津駅西口駅前広場の再整備について

3 配置計画案・整備イメージ（Ver. 3）の作成

3 西口駅前広場再整備に係る配置計画案 (Ver.3)

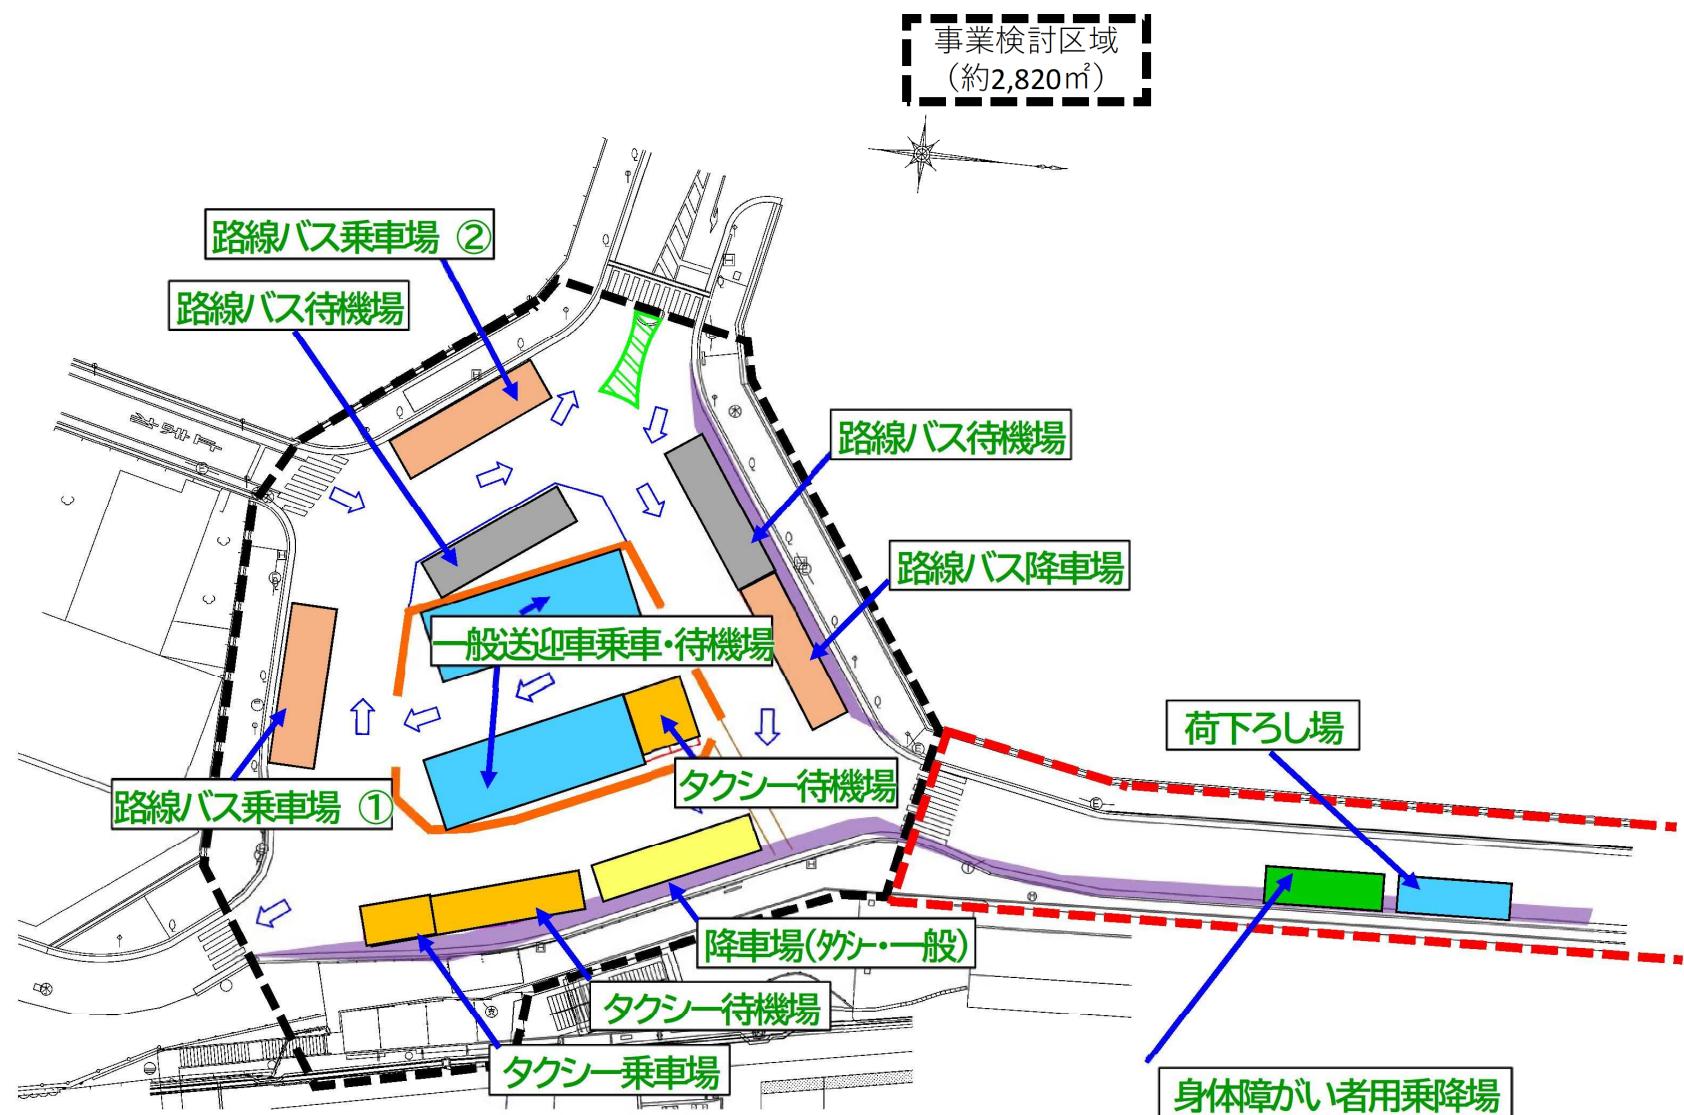
- 駅から一般送迎車の乗車・待機スペースへのアクセスが危険で分かりにくい。特に混雑時や夜間が危険であり、子どもが安全に横断できるようにしてほしい。（14件）
- バス及びタクシー利用者と歩行者で混雑しており、広く快適な歩行空間を確保するため、歩道の拡幅が必要である。（11件）

- 屋根やイス、トイレ等を備えた待ち合わせ場所や休憩場所を作ってほしい（25件）
- 路上喫煙、受動喫煙及びタバコのポイ捨てを防止するため、喫煙環境を整備してほしい（23件）

多くの一般送迎車を利用する津駅の特性を考慮し、一般送迎車の乗車・待機場の駐車枠を16台とします。

また、一般送迎車の乗車・待機場へ横断する歩行者動線が危険であるとの意見を踏まえ、車両の合流箇所から離れた場所へ横断箇所を移動することで、歩行者の安全に配慮します。

さらに、西口駅前広場の車道部でバスやタクシーが滞留しないよう、路線バスの待機場1台分とタクシーの待機場3台分を確保します。

一般車及びタクシーの駅への送迎に対応するため、駅に近い場所に一般車及びタクシーの降車場を4台分配置します。当該降車場は、ユニバーサルデザインに配慮した整備を行い、身体障がい者は乗降場として優先的に使用できるよう、案内看板の設置等を検討します。

利用者と歩行者で混雑していることから、これまで3.5メートルから4メートルまでであった西口駅前広場内の歩道幅員について、動線の需要に応じて4メートルから6メートルまでの間で見直します。また、津西高校行きの路線バスの乗車場所を西口駅前広場南側の歩道沿いに配置することで、歩行者が集中する西口駅前広場の北側歩道の歩行者を分散し、当該歩道の混雑解消を図ります。

西口駅前広場の北側の接続道路については、現在、東側歩道の幅員が1メートルとなっていますが、西口駅前広場から駅舎エレベーターまでの区間において車いすのすれ違いが可能となるよう、2.5メートルの幅員を確保します。

西口駅前広場へ屋根、イス、トイレ等を備えた待ち合わせ場所や休憩場所、喫煙環境の整備について多くの意見が寄せられたことから、環境空間として津駅東西連絡線（地下道）南側の空間を活用します。
